ZÁVAZNÝ BULLETIN Z 143L/1a - Rev. 1

1. TÝKÁ SE: Letounů Z 143L od v.č. 0001 do v.č. 0005 a v.č. 0093. Letouny v.č. 0006 a výše, mimo v.č. 0093, jsou vyrobeny v souladu s tímto bulletinem.

2. DŮVOD: Při manipulaci s uzávěrem vnější nádrže se může uvolnit drátěný kroužek, který slouží jako pojistka tělesa (krytu) klapky nalévacího hrdla vnější nádrže.

Obr. 1.: Plnicí otvor vnější nádrže s klapkou

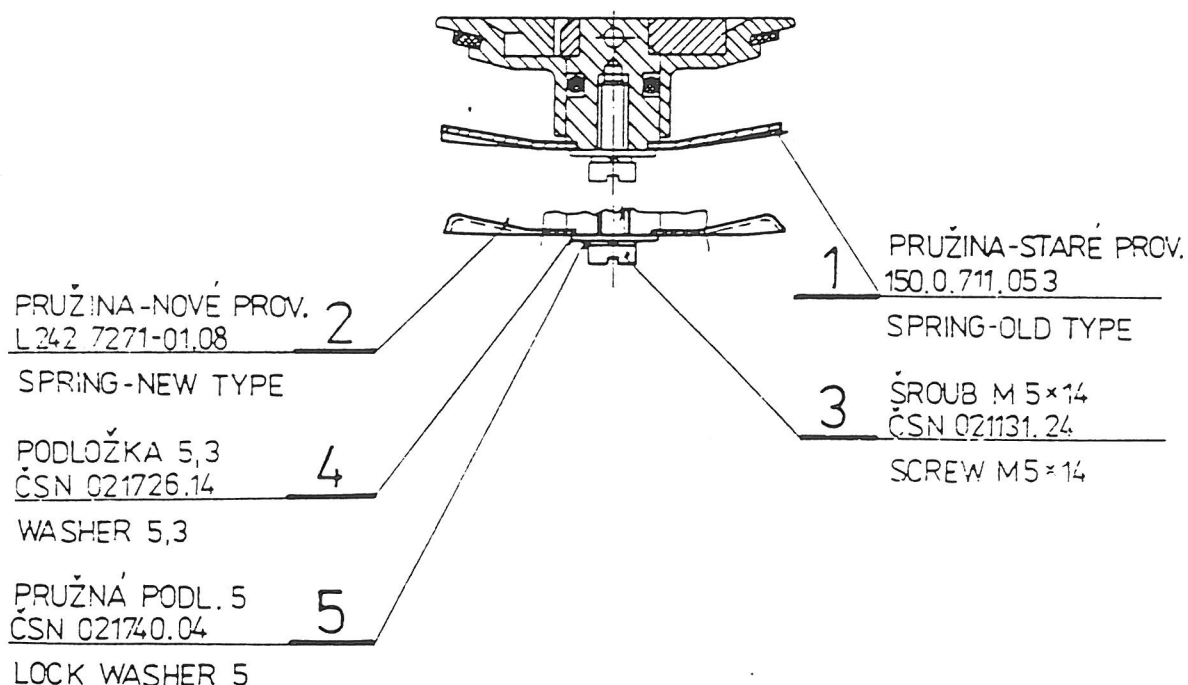
8. POSTUP PRÁCE: U obou nádrží:
 - 8.1 Zkontrolujte hmatem nebo vizuálně pomocí zrcátka, zda je pojistka poz. 7 (obr. 1) správně nasunuta v drážce plnicího otvoru vnější nádrže s klapkou poz. 6. Pokud není pojistka v drážce, je nutné ji do drážky nasunout.
